Danish Crown A/S - Rønne
Haslevej 19
3700 Rønne

Virksomheder
J.nr. MST-1272-00443
Ref. TASME/metho
Den 3. marts 2016

Påbud om gennemførelse af tiltag, jf. handlingsplan for ammoniakkeøleanlæg

DS/EN-378 checkliste for NH3 køleanlæg og varmepumper.

Figur 1: Oversigt over omkostninger for de påbudte tiltag og deres risikovurdering. Tiltag 53 med en samlet udgift på 3.000.000 kr. indgår ikke i diagrammet af hensyn til skalaen.

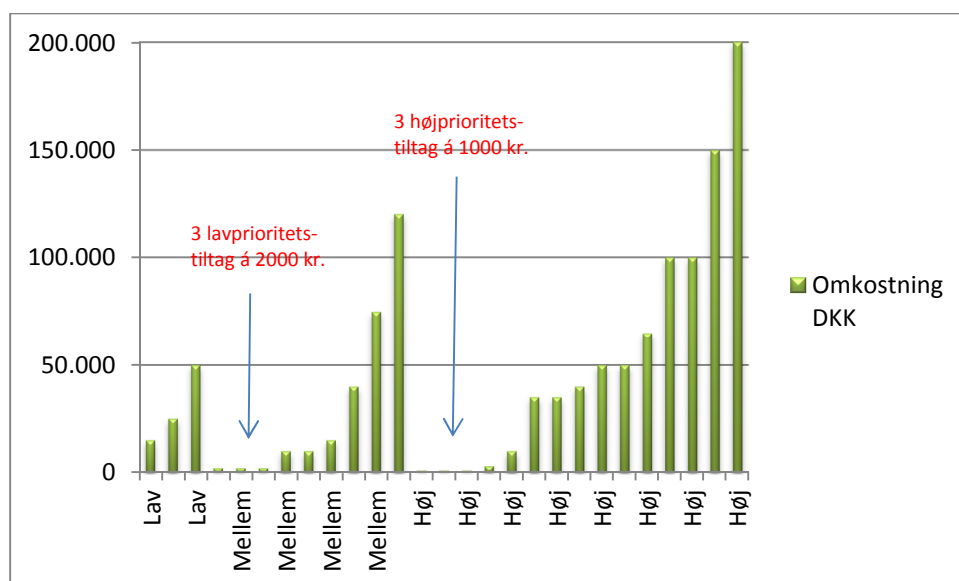
Tiltagene i handlingsplanen er af Danish Crown A/S rangeret i hhv. lav, mellem og høj prioritet. Blandt de påbudte tiltag er 3 lavprioritetstiltag, 9 mellem-prioritetstiltag og 16 højprioritetstiltag. Derudover indeholder handlingsplanen en række uprioriterede tiltag, som heller ikke er udgiftssat, idet de gennemføres som en konsekvens af gennemførelsen af andre tiltag. Udgifterne til de enkelte påbudte tiltag (eksklusiv uprioriterede tiltag) er fordelt således:

Lavprioritetstiltagene har en gennemsnitlig udgift på 30.000 kr. og vedrører skift af defekte manometre, afstivning/understøtning af rør samt etablering af nødbelysning. Hertil kommer et enkelt lavprioriteret deltiltag under sort 53 med en udgift på 250.000 kr. til løbende renovering og efterbehandling af 32 ventilstationer i forbindelse med løbende vedligehold.

Gennemsnittet for de 9 mellemprioritetstiltag er ca. 31.000 kr. Et enkelt af disse tiltag vedrører årlig kalibrering af ammoniakdetektorer, hvor den angivne udgift på 10.000 kr. således er en årlig udgift. Hertil kommer udgift på 250.000 kr. til ny fordamper i pakkeri (del af sort 53), idet den eksisterende ikke har svejste samlinger.

Det dyreste tiltag i handlingsplanen (sort 53) er markeret som højtprioriteret, men består af tre dele med forskellig prioritet, hhv. høj, mellem og lav. Højprioritetsdelen har en udgift på anslået 2,5 mio. kr. til udskiftning af rustne ventilstationer og svømmerventiler, udbedring af isolering og rør, samt udskiftning af en gammel pumpebeholder. Udskiftningen af pumpebeholderen alene udgør 1,8 mio. kr. Miljøstyrelsen behandler i øjeblikket en ansøgning om miljøgodkendelse, der bl.a. indebærer udvidelse af kølerumskapaciteten på slagteriet. I forbindelse med denne udvidelse vil den omtalte pumpebeholder alligevel blive udskiftet. Såfremt denne udgift ikke medregnes (da beholderen udskiftes uanset), antager udgifterne til påbudte tiltag i alt 2.407.000 kr.
